**Avis délibéré de la mission régionale d'autorité
environnementale Centre-Val de Loire
sur la mise en compatibilité du
plan local d'urbanisme intercommunal (PLUi)
du Val Drouette (28)**

n° : 2021-3150

Illustration : Localisation de l'emplacement réservé H20 (Source : Notice de présentation page 18)

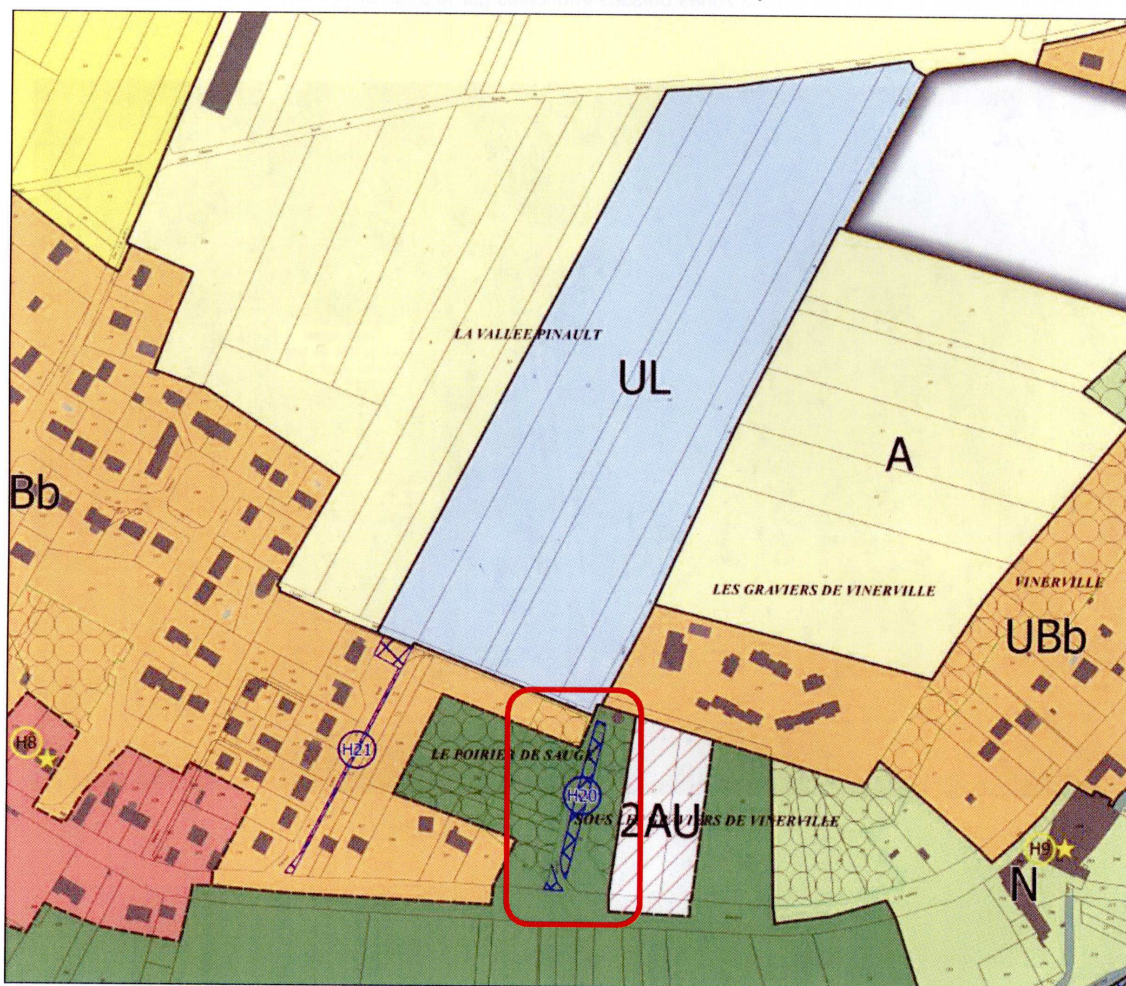
Un emplacement réservé (H20), d'environ 635 m², avait été prévu dans le PLUi pour la création de cet axe. Toutefois, en l'état, ce dernier ne permet pas la réalisation de ce projet. En effet, pour réaliser ces travaux, il est nécessaire au préalable :

- d'agrandir l'emplacement réservé H20 d'environ 400 m² afin de porter sa surface à environ 1050 m² ;
- de déclasser près de 150 m² d'espaces boisés classés (EBC).

Illustration : Evolution de l'emplacement réservé H20 (Source : Notice de présentation page 30)

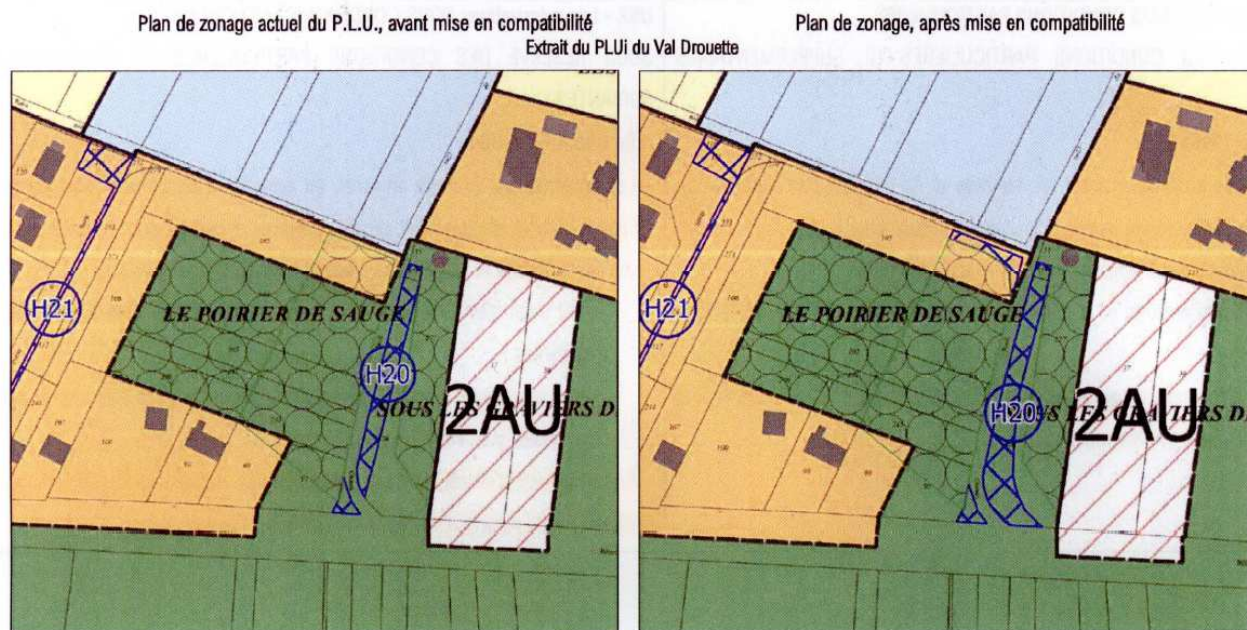
De ce fait, le dossier présente le projet de manière très succincte : aucune description, aucun schéma (hormis le plan de zonage présentant les emplacements réservés, page 30) ne précise son emprise au sol, son agencement (profil, intégration des modes de circulation actifs...) permettant de bien appréhender l'ampleur de l'élargissement projeté, et surtout de l'élargissement de l'emplacement réservé conduisant au déclassement de l'espace boisé. De plus, aucune carte ne permet de localiser précisément l'emplacement de l'espace boisé à déclasser.

L'autorité environnementale recommande donc de produire une véritable évaluation environnementale, principalement pour :

- améliorer la description du projet et la mise en compatibilité associée ;
- permettre une meilleure appréhension des incidences de la mise en compatibilité du PLUi sur les enjeux environnementaux ;
- adjoindre un résumé non technique.
